# 工程签证审批单

编号: LCS1-JA-016-029

项目名称	栾川山水文苑 S1 地块及售楼部	工程名称	中浩德·山水文苑 S1 地块
归属合同	栾川山水文苑 S1 地块及售楼部施工总承包合同	合同编号	LCS1-JA-016
签证部位	3#楼一层入户门位置及书房北侧墙体修改		
施工单位	河南诚鹏建设工程有限公司		
签证内容	<p>签证内容:</p> <p>由我单位施工的 3#楼: 于 2022 年 9 月 21 日收到 BG-08 (建筑) 及 BG-02 (电气) 关于 2#、3#楼一层入户门位置及书房北侧墙体修改设计变更时, 已经按照原设计图纸完成 3#楼一层砌体、二次结构及安装预埋预留工作, 现按照设计变更完成对 C-D 轴间交 5、11、25、19、34、40 轴的原入户门洞口封堵砌筑抹灰; C 轴上交 5-7 轴、9-11 轴、23-25 轴、19-21 轴、34-36 轴、38-40 轴已经砌筑完成的墙拆除, 并按照设计变更要求留置门洞口等施工内容, 因设计变更另外增加的签证工程量详见现场会签表, 产生需签证费用金额总计 3986.71 元, 大写: 叁仟玖佰捌拾陆元柒角壹分。</p> <p>请建设、监理单位对此费用予以签证!</p> <p>后附:</p> <p>附件一: 3#楼一层入户门位置修改签证预算书</p> <p>附件二: 现场会签表及照片</p> <p>附件三: 设计变更通知单</p> <p>施工单位经办人:(签字盖章)  高汗</p> <p>日期: 2024.2.3</p>		
监理单位意见	<p>监理工程师:(签字盖章)  李守利</p> <p>日期: 2024.2.3</p>		
项目工程部意见	<p>专业工程师或经理:  陈本</p> <p>日期: 2024.2.4</p> <p>工程总监:  陈本</p> <p>日期:</p>		
成本管理部意见	<p>业成本管理岗: 经核算此签证金额 2700 元</p> <p>日期:</p> <p>部门经理:  张磊</p> <p>日期: 2024.8.26</p>

设计变更 通知单	北京森磊源建筑规划设计有限公司		专业	建筑
	建设单位	栾川县浩德颐康文旅有限公司	设计阶段	施工图
	项目名称	中浩德·山水文苑S1地块	变更单编号	BG-08
	工程名称	2#、3#楼	共 1 页	第 1 页
			日期	2022.09.01

# 现场会签表

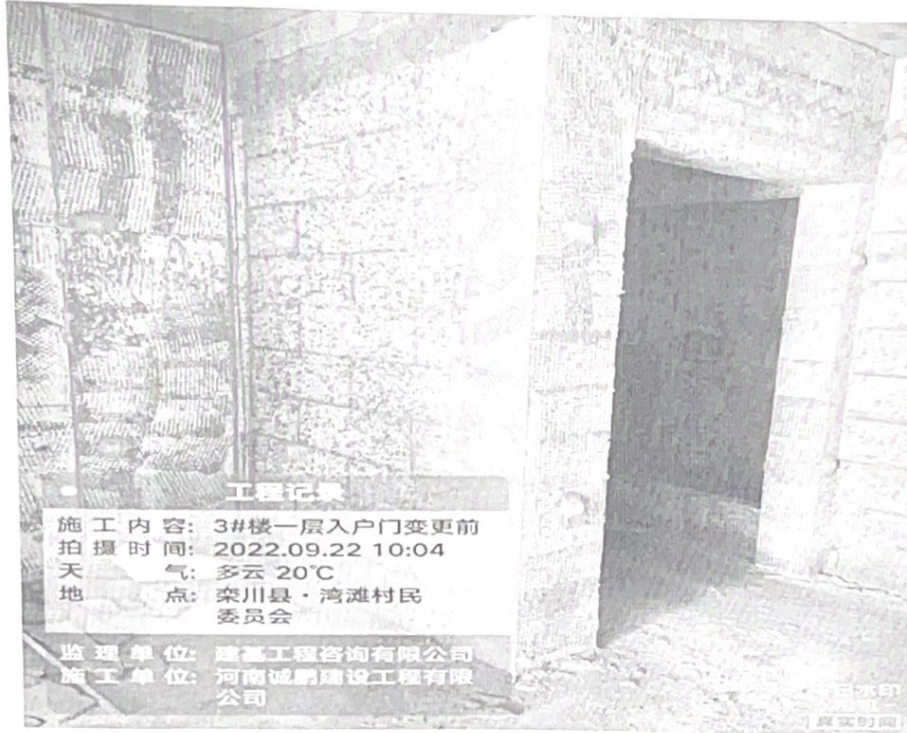
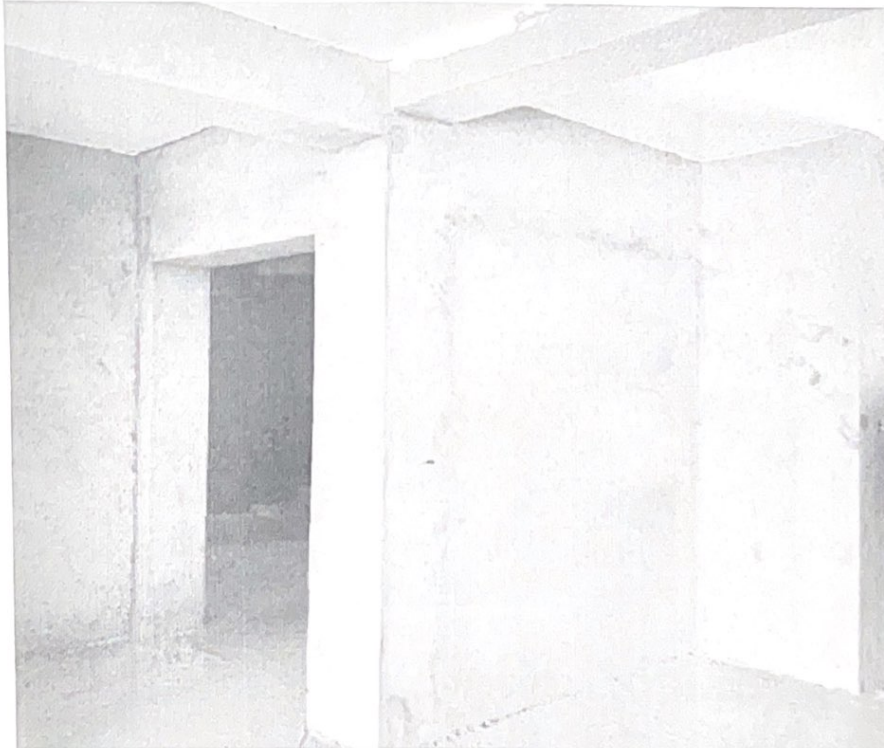
工程名称	中浩德·山水文苑（栾川）S1 地块项目	
相关楼号	3#楼	
内容：（后附照片）	<p>我单位于 2022 年 9 月 21 日收到 BG-08（建筑）及 BG-02（电气）的关于 2#、3#楼一层入户门位置及书房北侧墙体修改设计变更时，已经按照原设计图纸完成 3#楼此部分工作内容，现按照设计变更对 C-D 轴间交 5、11、25、19、34、40 轴的入户门进行封堵砌筑抹灰，在 C 轴上交 5-7 轴、9-11 轴、23-25 轴、19-21 轴、34-36 轴、38-40 轴已经砌筑完成的墙拆除，并按照设计变更要求留置门洞口，后接到建设单位工作联系单电气不在更改，但 C 轴线开关需移至南侧。由此产生的工程量如下：</p> <ol style="list-style-type: none"> <li>1、砌筑加气混凝土砌块：原入户门洞口封堵 <math>1.1 \times 2.25 \times 0.2 \times 6</math> 变更入户门洞口过梁以上砌体 <math>1.1 \times 0.43 \times 0.2 \times 6 = 3.54 \text{m}^3</math></li> <li>2、新砌筑与原砌体周边及变更入户门过梁以上砌体防开裂铺订钢丝网片 <math>0.3 \times (2.25 \times 2 + 1.1 + 1.5 \times 2) \times 6 = 15.48 \text{m}^2</math>；</li> <li>3、变更入户门洞口需拆除已砌筑墙体（包含垃圾清理）：2.97m<sup>3</sup>，合计人工 8 个；</li> <li>4、拆除已砌筑墙体报废每户两侧墙面掺建筑胶刷素水泥浆 <math>1.1 \times 2.25 \times 2 \times 6 = 29.7 \text{m}^2</math>；</li> <li>5、变更入户门洞口上过梁及重新砌筑部分植筋 <math>\Phi 6.5</math>：8*2*6=72 根（含过梁植筋）；</li> <li>6、增加现浇过梁：<math>1.2 \times 0.2 \times 0.12 \times 6 = 0.173 \text{m}^3</math>；原有过梁报废：<math>1.4 \times 0.2 \times 0.12 \times 6 = 0.202 \text{m}^3</math>；</li> <li>7、报废过梁钢筋：<math>\Phi 6.5</math>：<math>(1.4 \times 2 + 0.3 \times 10) \times 6 \times 0.26 = 9.204 \text{Kg}</math>；</li> <li>8、报废墙拉筋：<math>\Phi 6.5</math>：<math>1.1 \times 2 \times 3 \times 6 \times 0.26 = 10.3 \text{Kg}</math>； <i>新砌堵拉筋</i></li> <li>9、剔除报废接线盒 6 个，开关移位切槽预埋 <math>\Phi 16 \text{PVC}</math> 管 <math>0.25 \times 6 = 1.5 \text{m}</math>，管内穿 BV-2.5mm<sup>2</sup> 线 <math>1.5 \times 2 = 3 \text{m}</math>；</li> <li>10、因设计变更砌筑墙体脚手架：<math>3 \times 2.85 \times 6 = 51.3 \text{m}^2</math>。</li> </ol> <p>请建设、监理单位对此予以确认！</p>

2#楼、3#楼一层局部平面图 1:100

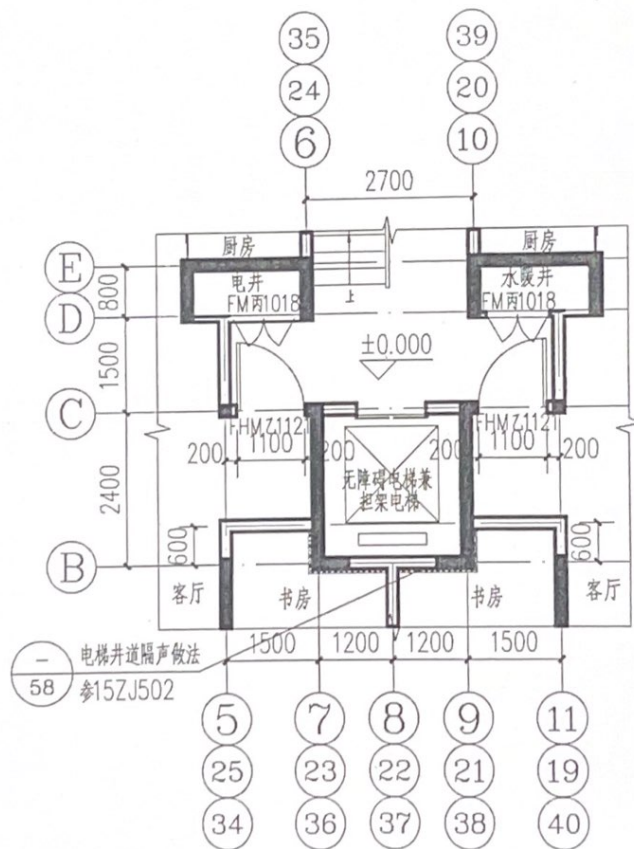
1、2#楼、3#楼一层平面入户门位置及书房北侧墙体均修改，和标准层保持一
